PARDUBICKÝ KRAJ

Název veřejné zakázky	„NPK, a.s., Pardubická nemocnice, výstavba pavilonu centrálního urgentního příjmu s centralizací akutních provozů“
Identifikační údaje zadavatele Název Sídlo IČ	Pardubický kraj Komenského nám. 125, Pardubice 70892822
Druh veřejné zakázky	Stavební práce
Forma zadávacího řízení	Otevřené řízení
Evidenční číslo veřejné zakázky	SpKrÚ 32065/2016
Limit veřejné zakázky	Nadlimitní

Vysvětlení zadávací dokumentace č. 8

Výrobek O186 – vodorovné silniční značení v průjezdu m. č. 0107b.

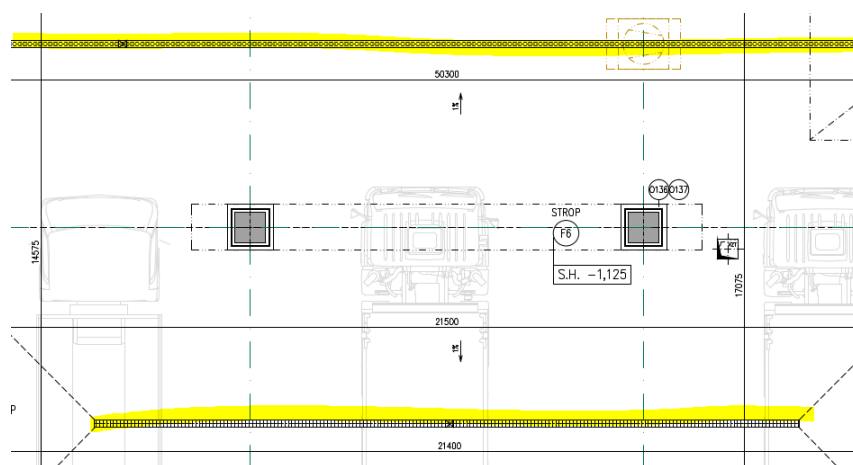
Dle popisu výrobku mají být v půdoryse vyznačeny schémata jízdních pruhů, ale v půdorysech 1.PP vyznačené jízdní pruhy nenacházíme. Žádáme o doplnění.

Jedná se o ohraničení části určené pro pojíždění a zbylé části – de facto namalované čáry na finálním povrchu komunikace. Toto je na výkrese znázorněno tenkou plnou čarou v místnostech 0105, 0106a, 0106b, 0107a, 0107b, 0109a, 0109b, 0109c. Pro nacenění je tento podklad dostačující.
